# PROTOKOLL ZUR PREISGERICHTSSITZUNG AM 12.04.2017

Eingeladener Realisierungswettbewerb im kooperativen Verfahren
**Wettbewerb zur Errichtung neuer Räume für das Jugendamt des Bistums Regensburg**

Eingeladener Realisierungswettbewerb im kooperativen Verfahren:
**Wettbewerb zur Errichtung neuer Räume für das Jugendamt des Bistums Regensburg**
Niederschrift über die Sitzung des Preisgerichts am 12.04.2017
Ort: Raum 226, Obermünsterplatz 7 Diözesanzentrum Obermünster

# Ein Preis 1001

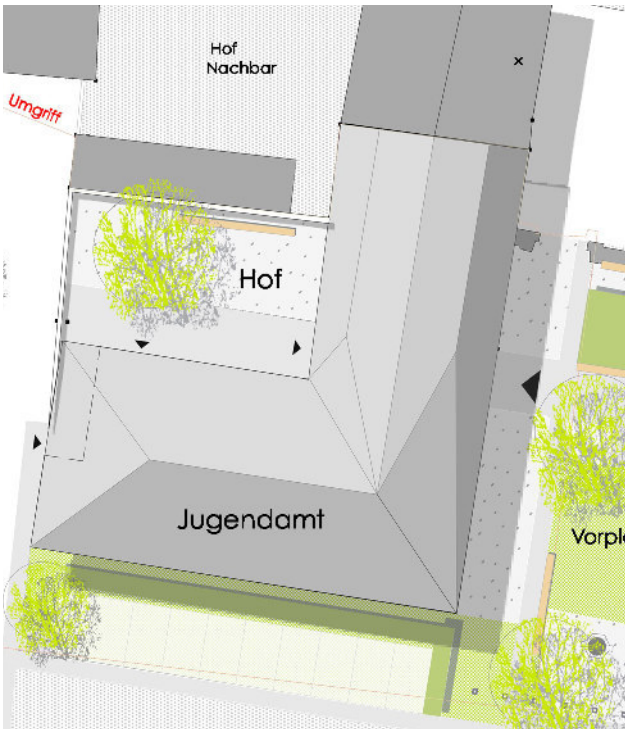
1001
Die Verfasser der Arbeit nehmen die städtebauliche Struktur der Altstadt auf und bauen an dem vorhandenen Ensemble weiter. Dabei entstehen gut proportionierte Freiräume mit eigener Identität. Dies ist im Hinblick auf die unterschiedlichen Nutzungen von großem Vorteil. Der Eingangshof als Zentrum der Diözesanverwaltung bleibt in Proportionen und Anmutung ein attraktiver Platzraum, während der grüne private Freiraum der Anwohner eine neue räumliche Fassung bekommt. Bei dieser Arbeit handelt es sich im besten Sinne um das "Weiterbauen" an einer Stadt. Die städtebauliche und architektonische Haltung wird auch deshalb positiv bewertet, weil die Hierarchie einzelner Bauteile im Ensemble sichtbar respektiert wird.
Die Grundstruktur des Bestandsgebäudes bleibt weitgehend erhalten und wird im Grundriss des Neubaus aufgenommen. Leider wird diese konsequente Haltung in der Ausbildung des Daches nicht eingehalten. Die Verwandlung von einem Walmdach zu einem Satteldach ist völlig unverständlich. Die Fortführung des Mansarddachs wäre folgerichtig. Die jetzige Ausbildung des Daches verursacht viele baukonstruktive Probleme und schränkt den Grundriss des Dachgeschosses erheblich ein.

Insgesamt findet die Gestaltung der Fassade Zustimmung. Der Einbau des historischen Portals wird begrüßt. Die umlaufende Glasfuge wird aus architektonischen und denkmalpflegerischen Gründen als überflüssig eingestuft. Die geschlossene westliche Brandwand ist inakzeptabel. Auch

hier sollte das Gebäude eine adäquate Gestaltung bekommen.
Die Grundrisse sind mit Sorgfalt entwickelt, zeigen jedoch einige Fehler auf. Damit ist in erster Linie der Bruch an der nordwestlichen Gebäudeecke gemeint. An dieser Stelle sollte das Haus einen massiven Sockel mit rhythmisierenden Fenstern bekommen. Die Gartenmauer und der zusätzliche westliche Eingang sollten in diesem Zusammenhang neu betrachtet werden. Der Haupteingang sowie die Eingangshalle liegen günstig und verbinden großzügig den Alt- mit dem Neubau. Die Integration der grünen Freifläche mit dem Gebäudeinneren ist gelungen. Die Lage der Besprechungsräume im Erdgeschoss ist funktionell und langfristig gedacht. Die Lage der vertikalen Erschließung ist im Prinzip richtig, erfüllt jedoch nicht die heutigen Anforderungen des vorbeugenden Brandschutzes. In diesem Zusammenhang werfen die Lufträume in diesem Bereich mehrere Fragen auf. Die Ausrichtung des Aufzuges erfüllt bspw. nicht die Anforderungen der Barrierefreiheit. Die Grundrisse der beiden Dachgeschosse sind mangelhaft. Die separaten zweiläufigen Treppen werden ihrer Aufgabe nicht gerecht. Die Planung der Reserveflächen im oberen Dachboden ist nicht nachvollziehbar.

# 2. Rundgang 1003

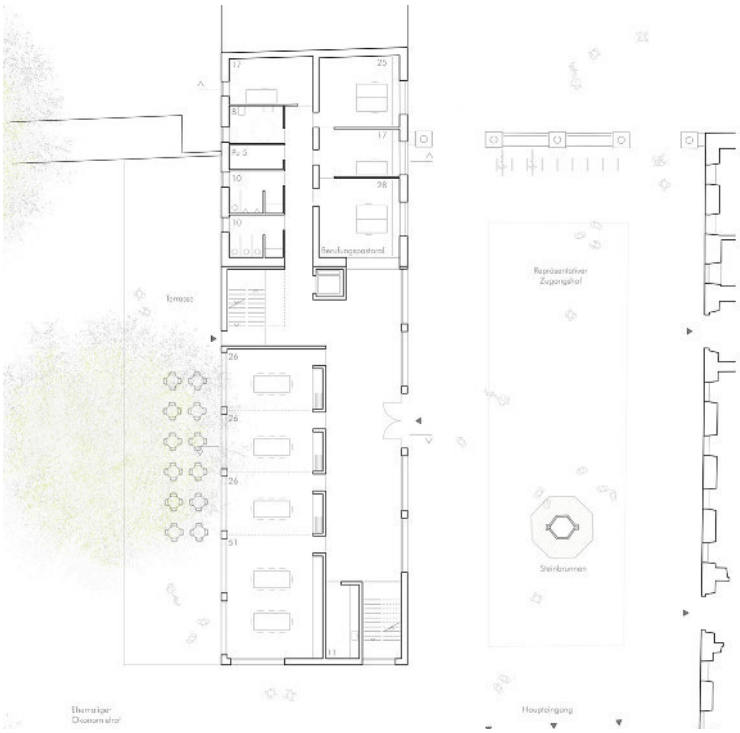
1003
Die grundsätzlich begrüßenswerte Haltung des Entwurfes, angesichts des bestehenden dichten stadträumlichen Gefüges das Programm des Jugendzentrums mit einem geringen baulichen Fußabdruck umzusetzen, findet leider keine angemessene Entsprechung in der architektonischen Ausprägung der Außen- oder Innenräume.
So berücksichtigt weder die Orientierung der Innenräume des Neubaus Wertigkeit und Widmung der Außenräume, noch löst die Gestaltung des sogenannten Wirtschaftshofes die Frage dessen nördlichen Abschlusses zum Kontext.
Die Erschließung weist im Hinblick auf die baurechtlichen Vorgaben gravierende Mängel bezüglich der Rettungswege auf, die Einhüftigkeit der Büroorganisation des Neubauteils führt zu äußerst ungünstigen Raumzuschnitten der Arbeitsplätze.
Gliederung, Maßstab und formale Ausprägung der Fassaden, beispielhaft die Fenster- und Gaubenbänder der Westfassade nehmen keine Rücksicht auf den hochwertigen gewachsenen Bestand, auch die Herleitung der Fassadenelemente selbst ist nicht schlüssig. Die Südansicht bricht aufgrund der nicht nachvollziehbaren Positionierung des zweiten Treppenhauses sogar den Duktus der vorgeschlagenen Fassadenabwicklung. Die Höhenentwicklung des Baukörpers führt in Verbindung mit dem Heranrücken an den gegenüberliegenden Bestand an der Südseite überdies zu einer maßstäblich höchst problematischen Situation.

Aus denkmalfachlicher Sicht werden Aussagen zum Umgang mit dem Neorenaissanceportal und die erforderliche

Rücksichtnahme auf die Binnenstruktur des Bestandsgebäudes vermisst. Die Eingriffe in die äußere Gestalt des ensemblegeschützten Gebäudes wie z.B. die Schaffung einer mittleren Fenstergruppe im Erdgeschoss der Ostfassade sind nicht nachvollziehbar.
Auch die Dachform fügt sich in keiner Weise in den sensiblen Bestand ein, weder in ihrer Gesamtgestalt, noch in der Ausformulierung und im Maßstab der Dachauf- und einbauten, die der Altstadtschutzsatzung nicht entsprechen. So führt die Geometrie des Daches zu einer gestalterisch ungelösten Anschlusssituation zwischen Neubau und Bestand. Die vorgeschlagene Verglasung im horizontalen Dachabschluss ist sowohl gestalterisch wie auch konstruktiv und nutzungstechnisch höchst problematisch. In Maßstab, Angemessenheit und Dichte liefert der Entwurf keinen Lösungsansatz, der weiterverfolgt werden sollte.

# 2. Rundgang 1004

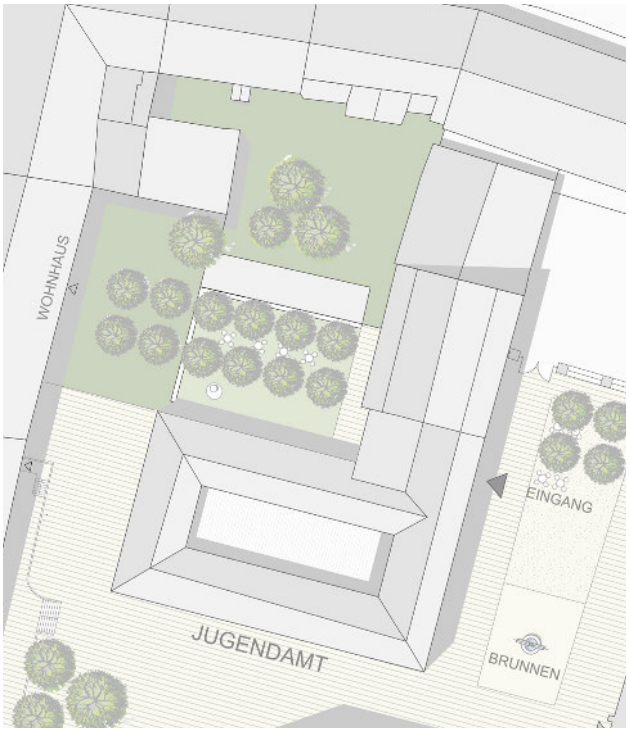
1004
Durch die Anordnung der Gebäude entsteht eine klare Hierarchie der Räume um den Eingangshof. Im nördlichen Bereich entsteht ein gut proportionierter Innenhof mit hohem Grünanteil.
Der Umgang mit dem Bestandsgebäude einschl. der Translozierung des Neo-Renaissance-Portals wird positiv gewürdigt.
Das Angebot, die Stellplätze und die Fahrräder im EG unterzubringen führt nicht zu der erhofften Verbesserung der Freiraumqualität, da die Flächen rund um das Gebäude als Zufahrtsflächen (Fahrzeuge und Feuerwehr) ausgebildet sind. Es entsteht dauerhaft eine Situation welche die Möglichkeit zur Belebung der Flächen ausschließt. Die Chancen, das überhohe Erdgeschoß für Besprechungsräume mit Außenraumanbindung zu nutzen wird nicht erkannt.
Dies wird auch angesichts der geschlossenen und abweisenden Erdgeschoßfassaden mit der standortfremden Natursteinbänderung in den Ansichten deutlich.
Die Geschoßfläche liegt deutlich über dem Mittel der gesamten Entwürfe. Dies hängt zwar einerseits mit der Garage im EG zusammen, kommt aber auch durch den hohen Verkehrsflächenanteil in den dreibündigen Bürogeschossen zustande.

Die Anordnung des zentralen und offenen Treppenhauses führt zu brandschutztechnischen Problemen. Der angebotene zweite Rettungsweg ist auch nur über das zentrale Treppenhaus zu erreichen und bietet für die oberen Geschosse keine Lösung. Die Fluchtwegesituation ist nicht geklärt.
Unverständlich ist, dass die zur Fassadenaußenseite angeordneten Räume im Dachgeschoß unbelichtet sind und als Lagerräume genutzt werden. Aus Sicht des Nutzers ist die Konzentration dieser Räume im obersten Geschoß funktional ungünstig, da eine geschoßweise Zuordnung besser wäre.

Die introvertierte Dachterrasse dient überwiegend zur Belichtung von Fluren und Lagerraumerschließung. Die Potentiale eines solchen Angebotes werden nicht voll genutzt.

# 2. Rundgang 1006

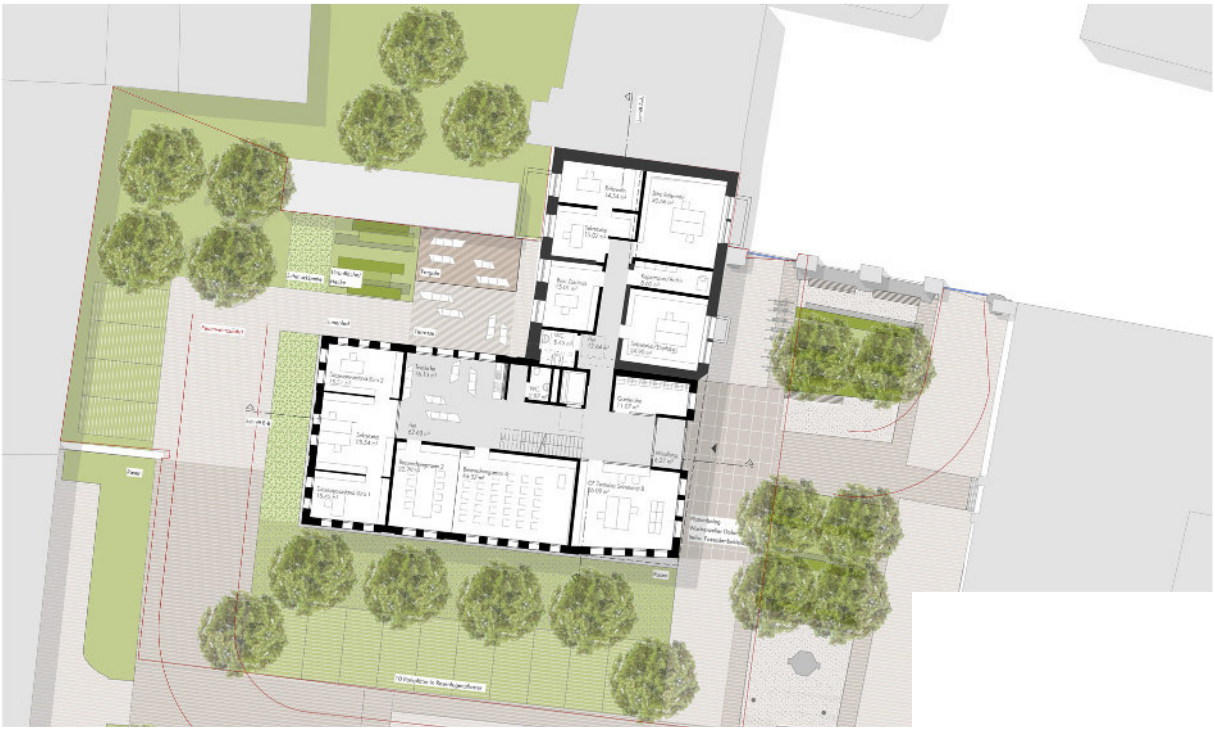
1006
Die Idee des Weiterbauens, mit dem Anbau eines Winkelbaukörpers an den Bestand ist grundsätzlich positiv zu werten und stellt im Ansatz eine gute städtebauliche Lösung dar.

Leider ist der Winkel zu kurz gesetzt. Dadurch entstehen im Osten, Süden und Westen gleichwertige Zonen ohne Spannung. Der Bereich zwischen Neubau und Hauptgebäude bleibt undefiniert. Dem Eingangshof zur Diözese fehlt eine klare Fassung und die verbleibenden Flächen im Westen werden zu Restflächen.
Der Neubau schließt zwar in gleicher Höhe an den Bestand an, aber es gelingt mit dem gewählten Mittel des leichten Versatzes kein überzeugender Anschluss an den Bestand. Dies zeigt sich auch im Innenbereich.
Die leichten Verschiebungen im Bereich der EG Fassade wirken willkürlich und sind nicht schlüssig. Auch die Staffelung von bodentiefen Fenstern im EG, überhöhten Öffnungen im OG, bis zu kleineren, insgesamt schlitzartigen Fenstern im 2. OG wirken an diesem Ort fremd.

Zu erheblichen Problemen sowohl konstruktiv als auch aus gestalterischen Aspekten führt die gewählte Dachform, die von einem Mansarddach ohne Notwendigkeit in ein

Satteldach übergeleitet wird. Dies zwingt zu unterschiedlichen Gaubenhöhen, an der Ost- und Südseite, die vor allem im Eckbereich deutlich negativ wahrnehmbar sind.

Auch im Inneren weist der Entwurf Mängel auf. Die einzige Erschließung führt über ein durch alle Ebenen offenes Treppenhaus, was Probleme mit dem Brandschutz bringt.
Die Verfasser negieren das ansteigende Gelände.

# 1. Rundgang 1002

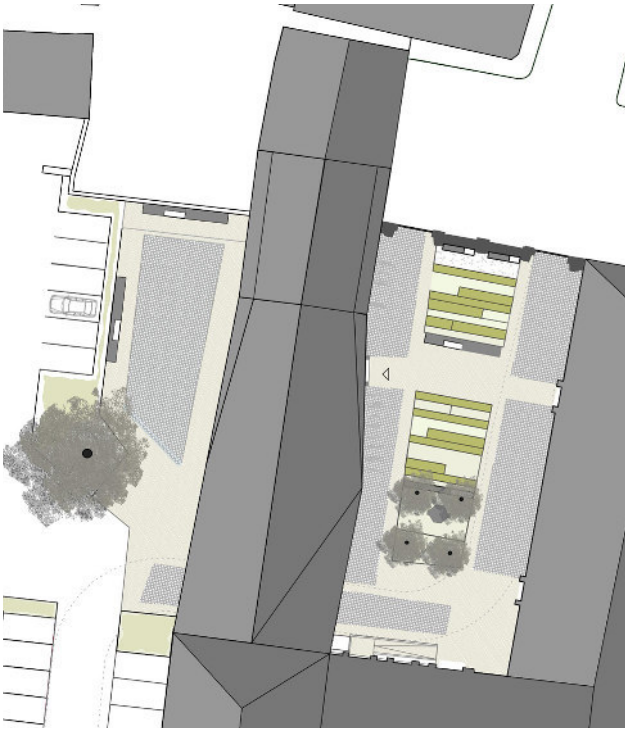
1002
Die Baukörperkonfiguration mit dem Anbau an den bestehenden Gebäudetrakt erscheint mit der komplizierten Dachausbildung im Zusammenhang mit dem Altbau unverständlich, ebenso unglücklich ist die Form des Anbaues an den Altbau sowohl im Grundriss, als auch in der Ansicht.
